WYJAŚNIENIA TREŚCI SWZ

Dotyczy: postępowania o udzielenie zamówienia publicznego, prowadzonego w trybie przetargu nieograniczonego na „**Dostawa, montaż i uruchomienie cyfrowego aparatu rtg typu telekomando do Szpitala Powiatowego im. PCK w Nisku**” – znak sprawy **Z.II.260.043.Zp.2021**.

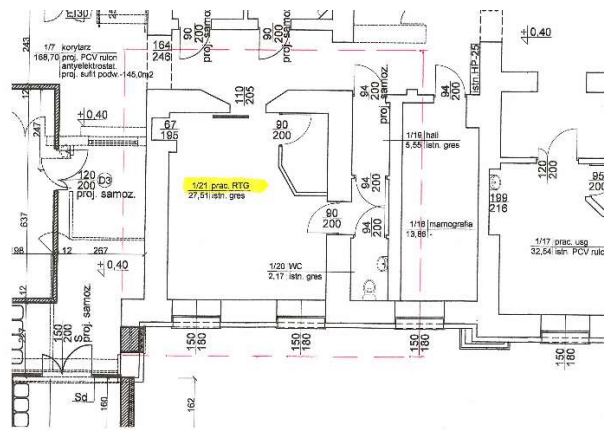
Pytanie nr 60. Zamawiający w pkt 113 OPZ wymaga „Wykonanie niezbędnych prac adaptacyjnych w pomieszczeniach pracowni rtg”. Czy Zamawiający określa minimalny do wykonania zakres prac (np.: szpachlowanie i malowanie ścian, wymiana wykładziny, wymiana oświetlenia, wymiana stolarki, instalacja/ wymiana klimatyzatora, etc.)?

Stanowisko (wyjaśnienie) Zamawiającego: Zamawiający oczekuje wykonania następujących prac:

- malowanie ścian farbą zmywalną,
- malowanie sufitu,
- wymiana istniejących płytek gresowych na wykładzinę elektrostatyczną,
- wymiana oświetlenia sufitowego na oświetlenie LED,
- inne niezbędne prace adaptacyjne w pomieszczeniach pracowni rtg wymagane instalacją aparatu RTG typu telekomando.
